女川原子力発電所第2号機 工事計画審査資料	
資料番号	02-他-F-04-0002_改0
提出年月日	2020年12月24日

女川原子力発電所第2号機
原子炉格納容器下部の溶融炉心を冷却するための設備に関する概要
について

図1. 原子炉格納容器下部注水系(常設)(復水移送ポンプ)

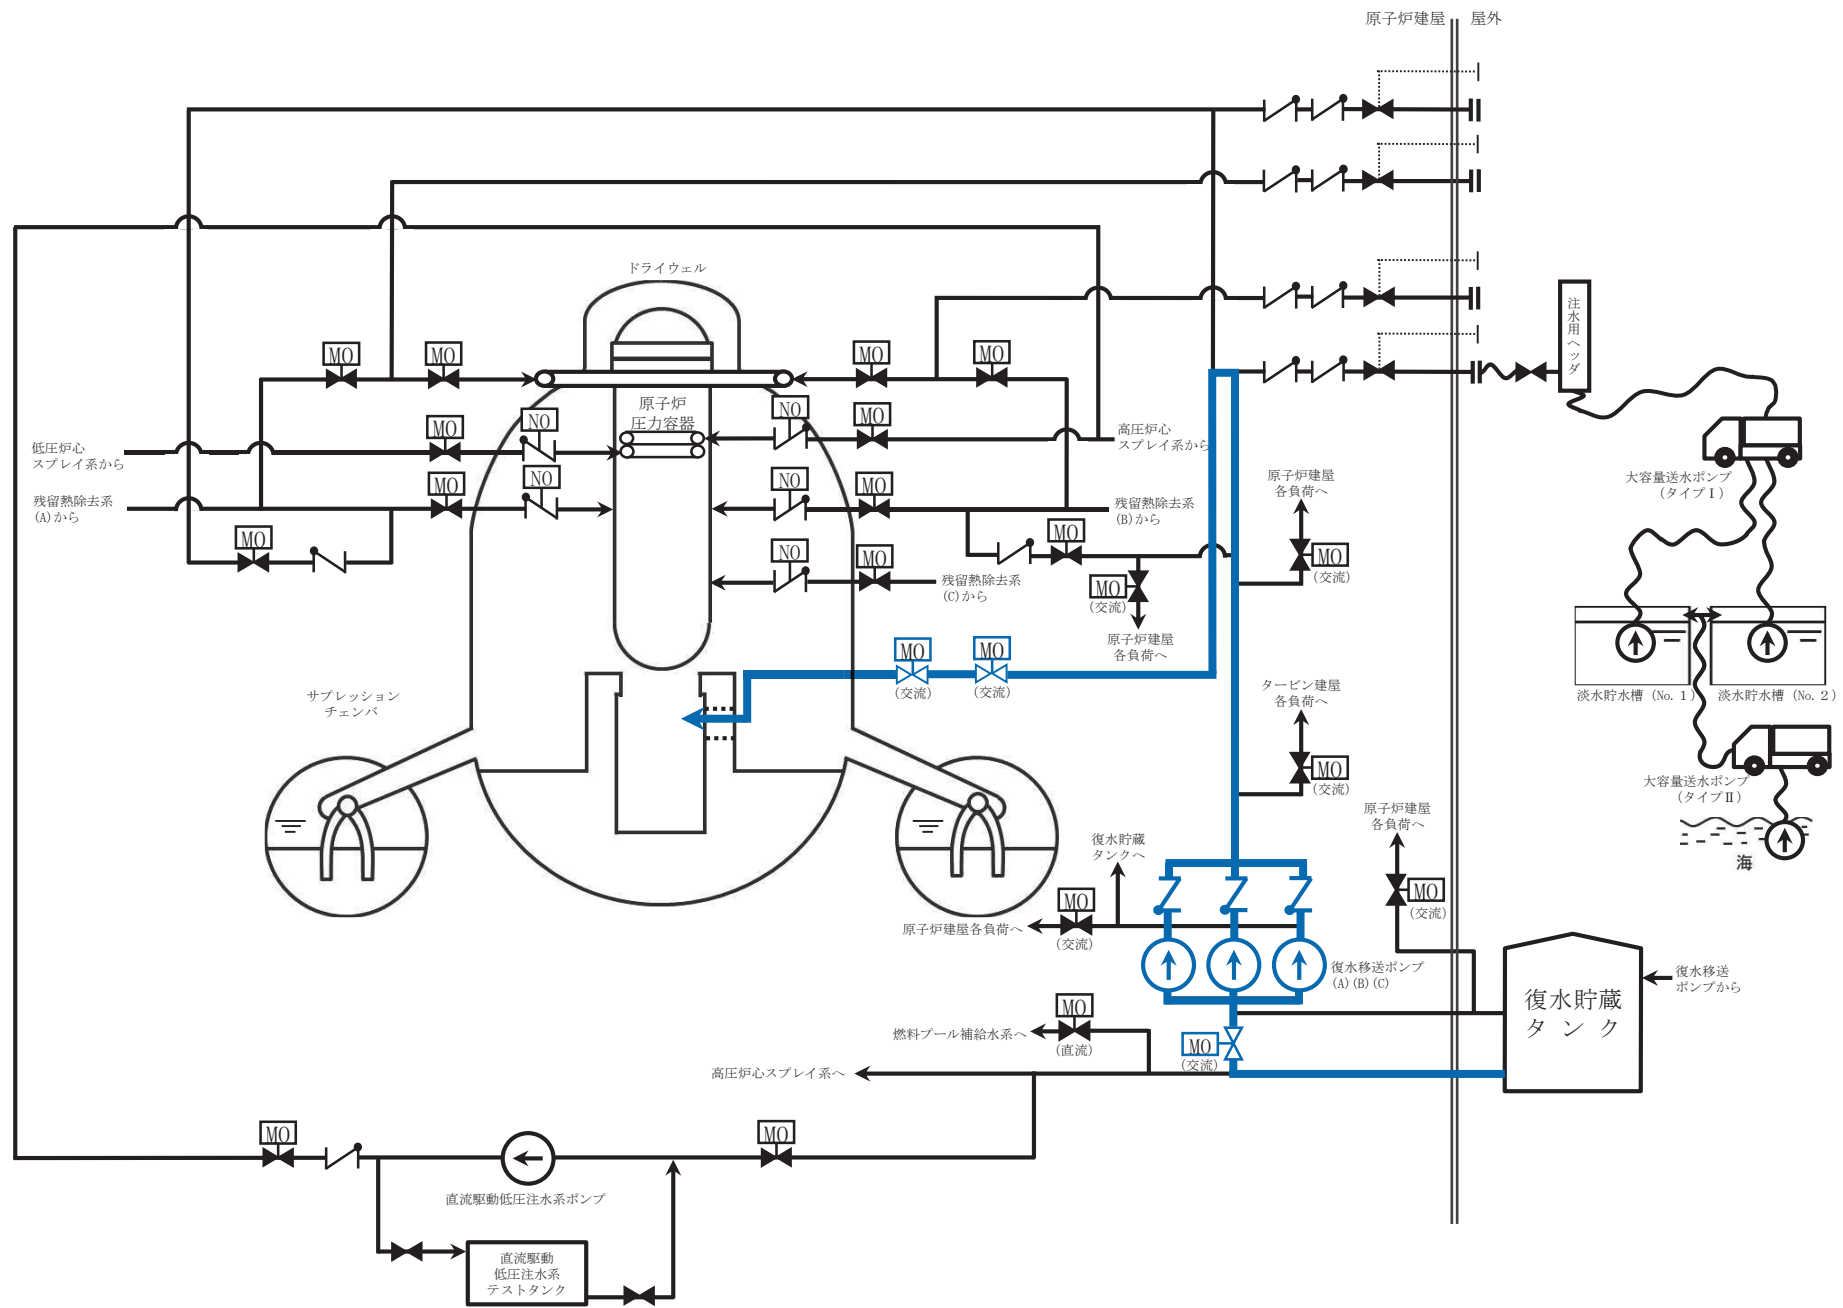
・女川の原子炉格納容器下部注水設備は、先行よりも複雑な系統構成となっているので、概要を説明すること。

・女川原子力発電所第2号機の原子炉格納容器下部の溶融炉心を冷却するための設備として、表1に示すとおり、全6設備を整備している。

No.	原子炉格納容器下部への注水設備	ポンプ	流路	使用タイミング	備考
①	原子炉格納容器下部注水系(常設) (復水移送ポンプ)	復水移送ポンプ	ペDESTAL注水配管 経由	・炉心損傷前 ・炉心損傷後	・図1参照 ・直流弁使用
②	原子炉格納容器下部注水系(常設) (代替循環冷却ポンプ)	代替循環冷却ポンプ	ペDESTAL注水配管 経由	・炉心損傷前 ・炉心損傷後	・図2参照 ・女川独自
③	原子炉格納容器下部注水系(可搬型)	大容量送水ポンプ (タイプI)	ペDESTAL注水配管 経由	・炉心損傷後	・図3参照
④	原子炉格納容器代替スプレイ冷却系 (常設)	復水移送ポンプ	スプレイ管経由	・炉心損傷前 ・炉心損傷後	・図4参照 ・直流弁使用 ・女川独自
⑤	原子炉格納容器代替スプレイ冷却系 (可搬型)	大容量送水ポンプ (タイプI)	スプレイ管経由	・炉心損傷後	・図5参照 ・女川独自
⑥	代替循環冷却系	代替循環冷却ポンプ	スプレイ管経由	・炉心損傷前 ・炉心損傷後	・図6参照 ・女川独自
